佛山市南海区房屋建筑工程设计 常见问题汇编

佛山市南海区工程勘察设计咨询协会 组织编写

涵盖房屋建筑工程——建筑、结构、给排水、电气、暖通

图 1-1 挡土墙和护坡与建筑物间距离

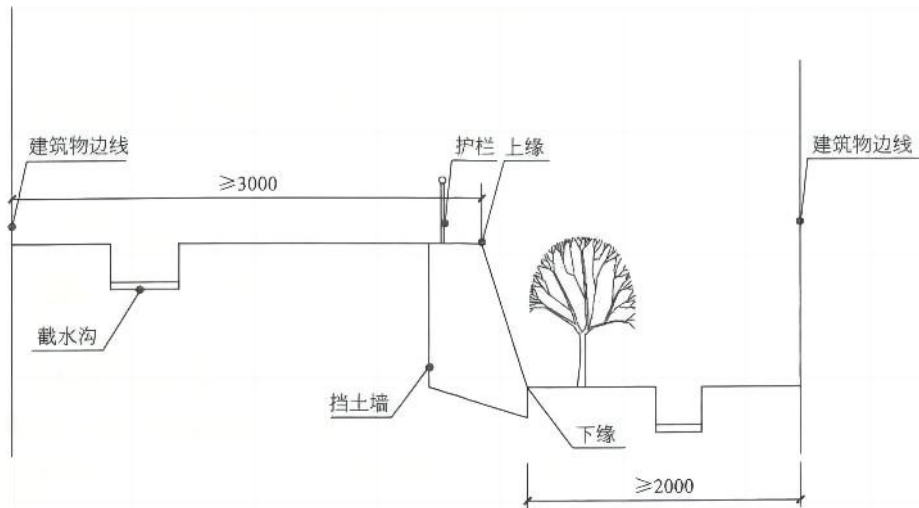
问题 36: 高度大于 2m 的挡土墙或护坡, 其上下缘与建筑物的水平净距不满足规范要求。

【原因分析】违反《城乡建设用地竖向规划规范》第 4.0.7 条关于挡土墙和护坡与建筑物间距离的规定, 属于违反强制性条文要求。

【处理措施】高度大于 2m 的挡土墙和护坡, 其上缘与建筑物的水平净距不应小于 3m, 下缘与建筑物的水平净距不应小于 2m, 高度大于 3m 的挡土墙与建筑物的水平净距还应满足日照标准要求, 见图 1-1

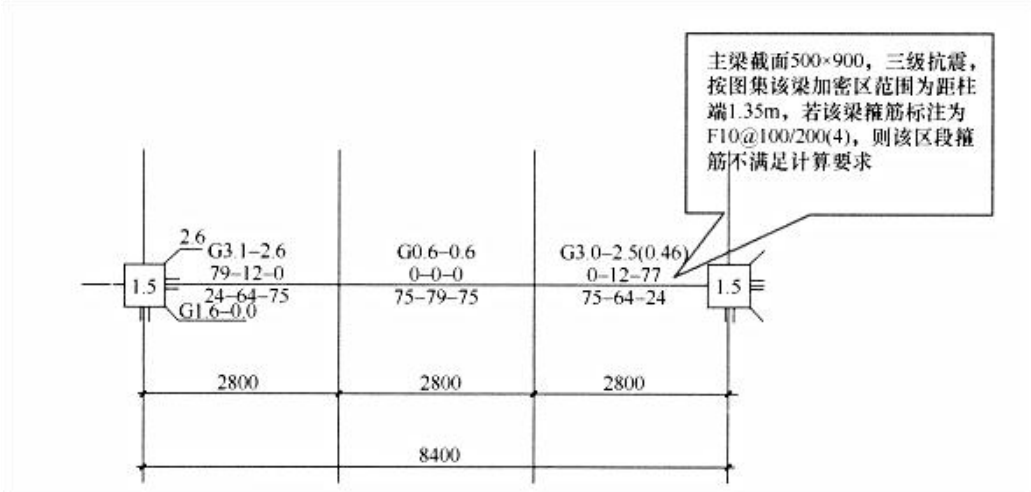
问题 35：地下室顶板与塔楼部分由于覆土等原因高差较大，未按错层结构计算或采取相应措施。

【原因分析】地下室顶板通常有绿化树木，覆土较厚，而塔楼人口大堂不需要覆土。因此地

地下室顶板与塔楼部分产生较大高差，水平力无法通过楼板直接传递，会在塔楼外周墙柱中产生较大的剪力。

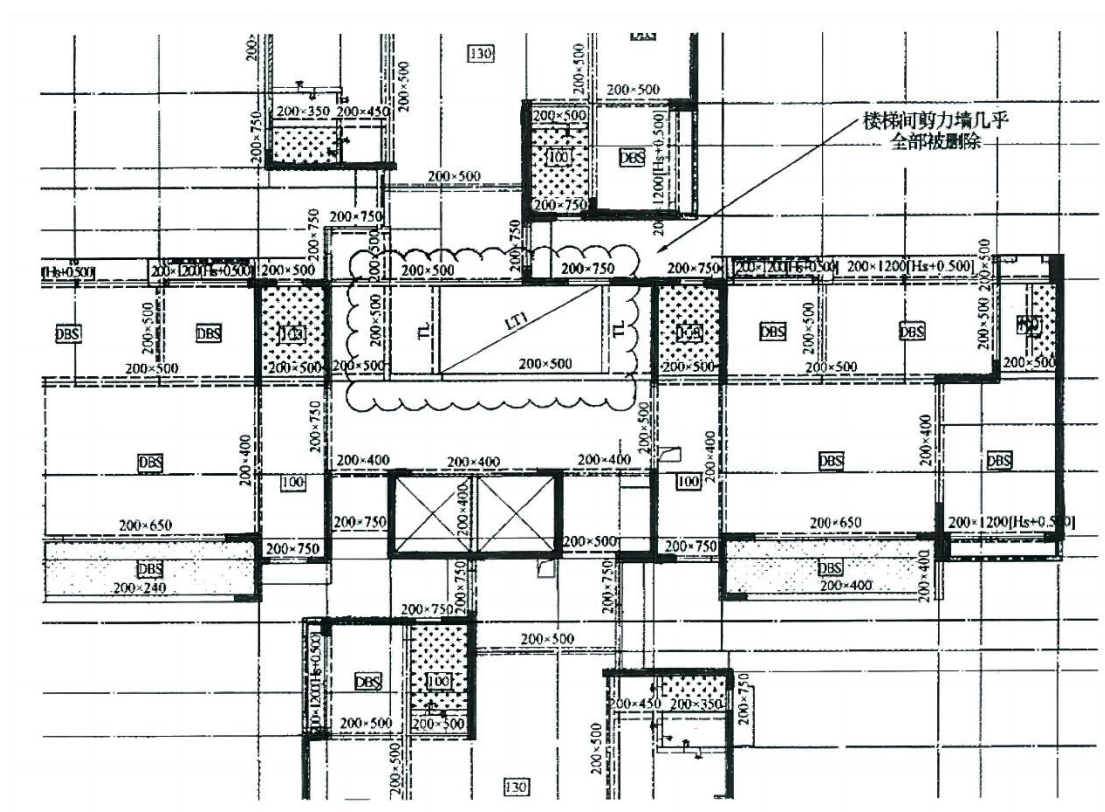
问题 47：剪力墙边缘构件竖向钢筋不满足钢筋直径和数量的要求。

【原因分析】构造配筋时，设计人员只关注配筋率而忽视钢筋直径和数量要求。

【处理措施】《高层建筑混凝土结构技术规程》JGJ 3 第 7.2.15 条第 2 款规定，剪力墙约束边缘构件阴影部分的竖向钢筋除应满足正截面受压（受拉）承载力计算要求外，其配筋率一、二、三级时分别不应小于 1.2%、1.0%和 1.0%，并分别不应少于 $8\phi 16$ 、 $6\phi 16$ 和 $6\phi 14$ 。《高层建筑混凝土结构技术规程》JGJ 3 表 7.2.16 规定了剪力墙构造边缘构件最小配筋要求，包括钢筋直径和数量。《高层建筑混凝土结构技术规程》DBJ/T 15—92 也有相关要求。

图 2.3.51-1

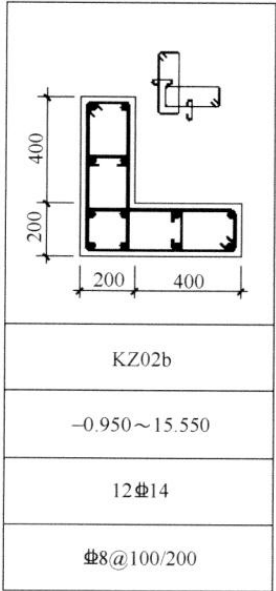
问题 51：一、二级抗震等级的房屋角部异形柱以及地震区楼梯间，异形柱肢端未按规范要求设置暗柱，见图 2.3.51-1。

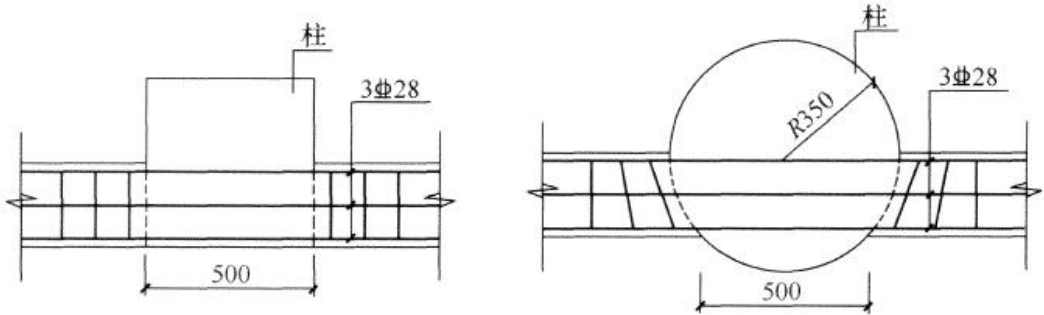
问题 54：如图所示，约束边缘构件 YBZ1、YBZ2 沿墙肢长度 l_{c1} 、 l_{c2} 未按墙肢总长度确定。

【原因分析】设计人员简单认为约束边缘构件 YBZ1、YBZ2 沿墙肢长度 l_{c1} 、 l_{c2} 分别根据 Q1 和 Q2 的墙肢长度 h_{w1} 、 h_{w2} 确定。但实际上，Q1 和 Q2 是联系在一起的整体，根据分段长度 h_{w1} 、 h_{w2} 计算的 l_{c1} 、 l_{c2} 不满足规范要求。

【处理措施】YBZ1、YBZ2 沿墙肢在长度 l_{c1} 、 l_{c2} 应根据墙肢总长度 h_w 计算确定。

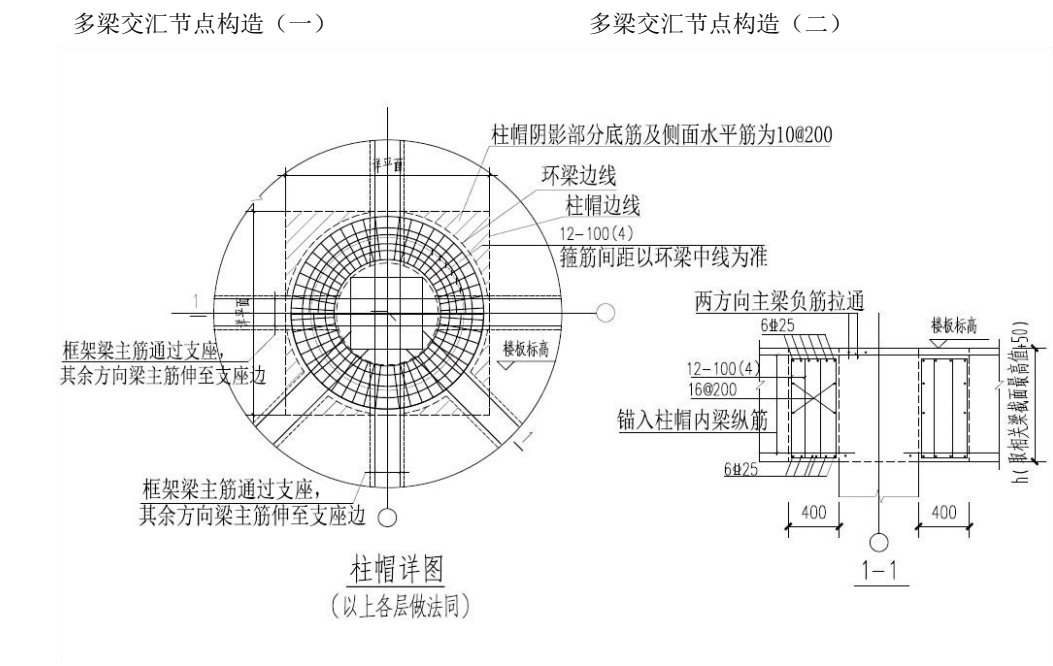
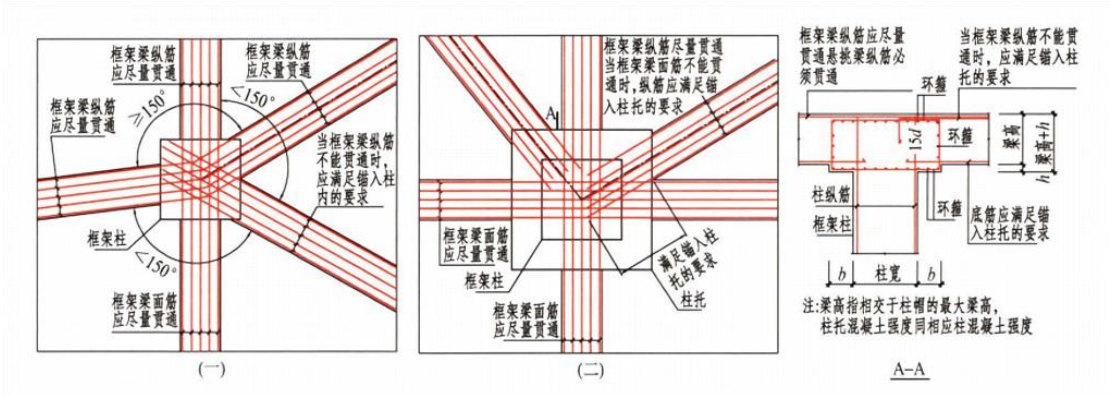
- ①梁筋在柱头叠合，纵筋保护层变大，梁有效高度减小；
- ②梁纵筋柱内水平段锚固长度多有不足，水平弯折施工困难；
- ③钢筋密集，混凝土浇筑不易密实，削弱节点强度；

④梁与柱斜交时，梁邻柱起始箍筋斜向布置或减少宽度，绑扎困难。

【处理措施】宜避免超过 3 个方向框架梁交于一点，无法避免时应加强构造措施，确保梁柱节点强度与延性能满足抗震要求，建议具体措施如下：

①梁中心线夹角 $>150^\circ$ 时，梁纵筋弯折贯通；

植草沟设在道路旁（合理）

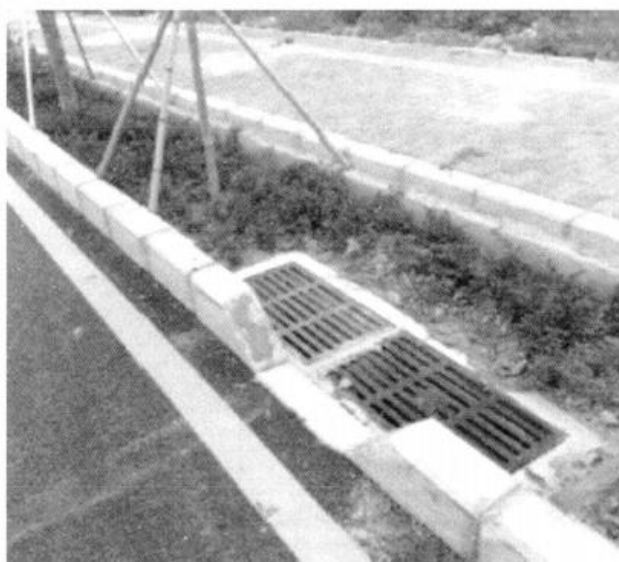
问题 99：在大片绿地的中心设植草沟、雨水花园等海绵设施，且海绵设施仅消纳绿地的雨水，其他不透水下垫面的雨水均未能合理导入海绵设施中，导致不透水下垫面控制率很低，海绵设施容积虽大，效果却很差，见下图。

【处理措施】海绵设施宜分散均匀布置，且应优先设在不透水下垫面的旁边，确保每一块不

透水的硬地面旁均有一块下沉绿地等海绵设施，接纳其雨水，净化其初期雨水，真正起到海绵设施“滞”“蓄”“净”的作用，见下图。
